安徽弘源化工科技股份有限公司
年产 8 万吨 55%浓度甲醛、20 万吨水基型酚醛
树脂及 3 万吨三聚氰胺树脂项目（二期）
安全设施竣工验收评价报告
(最终稿)

关于《安徽弘源化工科技股份有限公司年产 8 万吨 55%浓度甲醛、20 万吨水基型酚醛树脂及 3 万吨三聚氰胺树脂项目（二期）安全设施竣工验收评价报告》修改的说明

2024 年 5 月 9 日安徽弘源化工科技股份有限公司组织专家对我公司编制的《安徽弘源化工科技股份有限公司年产 8 万吨 55%浓度甲醛、20 万吨水基型酚醛树脂及 3 万吨三聚氰胺树脂项目（二期）安全设施竣工验收评价报告》（以下简称《报告》）进行了评审。根据专家组的意见和建议，项目评价组按要求对《报告》进行了进一步的修改完善，现将具体修改情况说明如下：

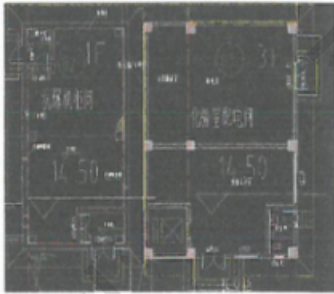
16.	生产场所堆放的尿素物料过多。	清理现场除生产所需物料其余尿素物料放入规定仓库，并安排相关人员定期对库存进行整理、排放	整改前：  整改后： 
17.	配电室电缆孔未封堵。	现电缆线已用电缆盒盖板封堵，上方孔洞已封堵	整改前：
